IBRAM - Parecer Técnico SEI-GDF n.º 14/2018
- IBRAM/PRESI/SUGAP/COUNI/GEMAG

Interessado: Agência de Desenvolvimento do Distrito Federal (TERRACAP)

Assunto: Proposta de ampliação do Parque do Areal.

Figura 2: visão aérea da poligonal proposta neste parecer. Em azul, módulo 1. Em verde, módulo 2. Em vermelho, módulo 3. Em amarelo, módulo 4.

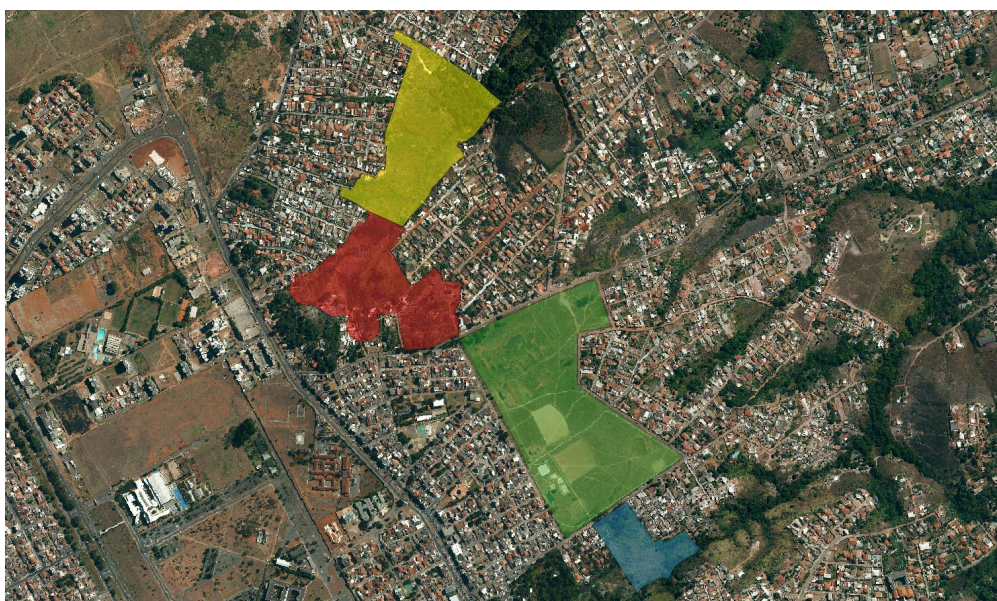
Na poligonal elaborada neste parecer e contida na figura 2 a seguir, buscou-se corrigir inconsistências grosseiras como buracos e deformações em partes do polígono bem como manter-se o mais próximo do que já fora aprovado no Parecer Técnico SEI-GDF nº 03/2018 – IBRAM/PRESI/SUGAP/COUNI/GEMAG. Outro fator considerado durante a elaboração deste polígono foram as áreas com potencial para a conservação e/ou preservação ambiental, ou seja, locais com atributos ecológicos relevantes para compor o cenário do parque.

Como pode ser visto na figura 2, na proposta de limites deste parecer técnico o parque foi dividido em quatro módulos, cada um contando com diferentes objetivos.

Delimitado pelo polígono em azul, este módulo destina-se a proteger e conservar a margem do Córrego Arniqueira próximo ao parque, futuramente durante a implantação do parque este local possui potencial para a construção de trilhas interpretativas e atividades de educação ambiental envolvendo a conservação do córrego.

Delimitado pelo polígono em verde, este módulo é a parte atualmente utilizada pelo IBRAM como sede para o desenvolvimento de todas as atividades inerentes ao Parque do Areal, neste módulo buscou-se adequar a poligonal de forma a preservar os limites atuais sem prejuízo do futuro urbanismo da região (calçadas estacionamentos e afins).

Delimitado pelo polígono em vermelho, este será o módulo de maior dificuldade para implantação devido à quantidade de ocupações existentes no seu interior, no entanto, em termos ambientais o módulo 3 é dotado do maior atributo ecológico da região pois dentro da poligonal proposta tem-se uma nascente e outros dois afluentes os quais formam o Córrego Vereda da Cruz. Desta forma, é fundamental a preservação destes corpos hídricos, sobretudo em função do recente racionamento de água o qual assolou o DF por cerca de 17 meses.

Considerando o exposto, assim como no módulo 1 é importante verificar a situação fundiária local e, devido à importância ambiental já relatada, remover as ocupações irregulares e/ou desafetar as áreas onde couber. O módulo 3 possui área de 10,31ha.

Delimitado pelo polígono em amarelo, este módulo teria como objetivo promover a preservação do Córrego Vereda da Cruz e a conservação das áreas lindeiras a APP do córrego. Assim como no módulo 1 esta área possui potencial para a construção de trilhas interpretativas e atividades de educação ambiental envolvendo a conservação do córrego.

Em relação à situação fundiária da região sugere-se averiguar se os locais são terras públicas ou se existe alguma forma de concessão de uso/posse precária da terra, visto que durante vistoria feita na região foram identificados moradores de longa data no local com atividades rurais. O módulo 4 possui 11,53ha.

Por fim, vale ressaltar que os limites propostos neste parecer técnico não são finais, mas deverão ser seguidos e refinados pela TERRACAP até se chegar a uma poligonal do parque que atenda os objetivos de proteção ambiental necessários na região e também os parâmetros urbanísticos vigentes (faixas de domínio, projeto urbanístico, linhas de transmissão das concessionárias e demais normas afins).

Considerando o exposto acima **este parecer técnico é desfavorável a poligonal apresentada**. Sugere-se que a TERRACAP adote a poligonal proposta neste parecer técnico e siga as orientações contidas no item 3. Sugere-se o retorno deste processo a SUGAP para notificar a interessada.
